Kreuzschule und Mauritzschule Münster Erweiterung der Grundschulen zur vollen Dreizügigkeit

Ergebnisdokumentation

Niederschrift über die Preisgerichtssitzung am 08.03.2019

3. Preis– 2008

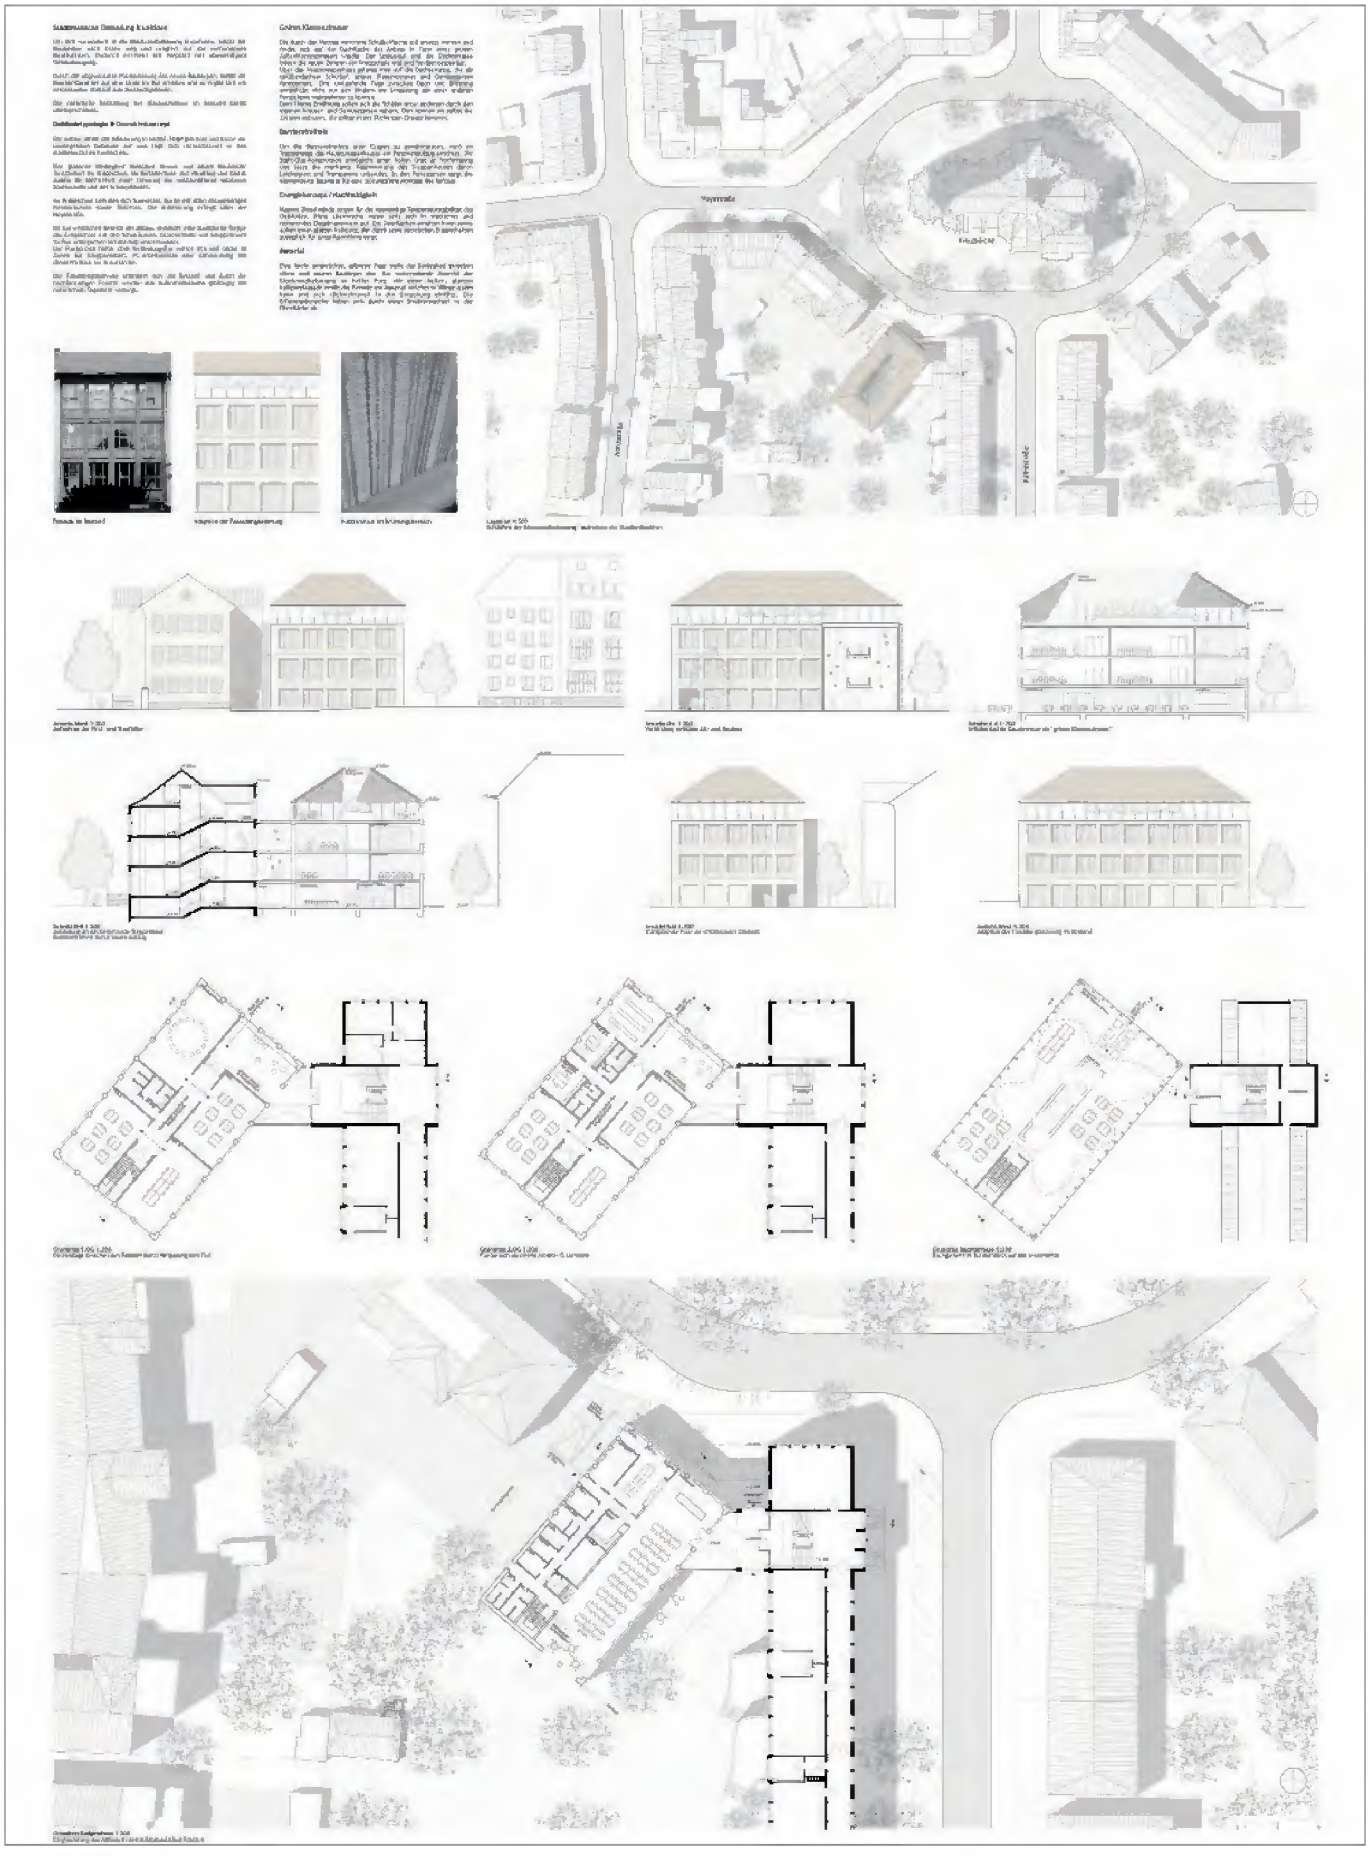
1.Fassaden, Ansichten
Die Verfasser schlagen einen Ziegelbau mit einem hellen, glatten Kalkputz vor und greifen in Art und Maß Fensterformate des Bestandes auf. Diese tradierte Haltung ist zwar nachvollziehbar, führt aber auf Grund des abgesenkten Erdgeschosses des Neubaus nicht zu dem angestrebten einheitlichen Bild zwischen Alt und Neu.
Auch das gewählte, steilere Dach mit einem höheren Fensterband zwischen Regelgeschoss und Traufe verschiebt die üblichen Proportionen ungünstig. Das aufgesetzte, raumhaltige Dachgeschoss konterkariert den sonst klaren kompakten Baukörper.

2.Baukörper und Dachform
Der in seinen Seitenlängen veränderte Baukörper hält zwar die Abstandsflächen zur Nachbarbebauung im Osten ein, wirkt aber durch das vierseitige Walmdach zu solitär und verliert den Charakter eines Anbaus. Der Abstand zum Bestand ist nicht angemessen. Die Baufeldgrenzen werden an zwei Stellen überschritten und entsprechen nicht dem geltenden Baurecht.

3.Nahtstelle zwischen Alt- und Neubau
Positiv wird das gläserne Bindeglied gewertet, das Alt und Neu aus denkmalpflegerischer Hinsicht klar ablesbar macht und sich auf die Kante des Gebäudes und den Treppenhausgiebel bezieht. Auf der Strecke bleibt dadurch die ursprünglich angestrebte Blockrandbebauung zum Platz hin, die städtebaulich Sinn macht und denkmalpflegerisch gewünscht war. Die auf einen kleinen Streifen reduzierte Glasfuge wird der Fügung der beiden Baukörper nicht gerecht. Die Eingangssituation wird verunklärt und zu einem „Mauseloch" degradiert.

4.Dachgeschoss, innere Erschließung
Die Erschließung des zusätzlichen Dachgeschosses ist durch ein neu positioniertes Treppenhaus in der Mittelachse des Baukörpers sichergestellt. Offen bleibt der barrierefreie Zugang, der nur über den Aufzug im Bestand und über eine Außenterrasse möglich ist. Deutlich an Großzügigkeit verliert das offene Dachgeschoss, das nur noch durch einen Schlitz belichtet und belüftet wird.

5.Innenraum
Die Anbindung an den Bestand ist weiterhin über eine Schrägverbindung möglich. Die dadurch entstehende Geometrie verliert aber an Großzügigkeit.
Eine zweite Entfluchtung über einen offenen Arbeits- und Pausenbereich ist brandschutztechnisch nur sehr aufwendig umsetzbar.
Durch die Wahl eines klassischen Zweibunds mit einer Mittelflurerschließung können nur schlecht zugeschnittene Klassenräume realisiert werden. Die Proportionen des Speisesaals sind ungünstig und werden den Aufgaben eines Multifunktionsraumes nicht gerecht.

Die Überarbeitung gibt zwar Antworten auf die gestellten Fragen, hat aber insgesamt nicht zu einer überzeugenderen Lösung geführt, wie vom Nutzer, der Denkmalschutzbehörde und dem Auslober erwartet.
